<b>Data aktualizacji: 20.11.2018 r. g. 13.30</b>	<b>Numer postępowania: ZP/PN/13/11/2018</b>	<b>Art. 38 Ustawa PZP</b>
Dotyczy: Biuletyn Zamówień Publicznych nr 648097-N-2018 z dnia 14.11.2018 r. z późn. zm. <i>Zakup i dostawa sprzętu medycznego z wyposażeniem oraz montaż i przeszkolenie personelu.</i> <b>Odpowiedzi na wniesione zapytania</b>		
<b>Uwaga:</b> <b>Rozdział VI pkt. 8 SIWZ: W przypadku rozbieżności pomiędzy treścią niniejszej SIWZ a treścią udzielonych odpowiedzi, jako obowiązującą należy przyjąć treść pisma zawierającego późniejsze oświadczenie Zamawiającego.</b>

#### Załącznik nr 2.4.6

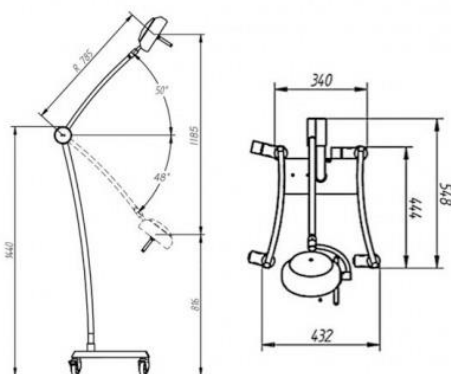
Czy Zamawiający dopuści zakres ramion jak na zdj. poniżej: **Odpowiedź:** Zgodnie z SIWZ
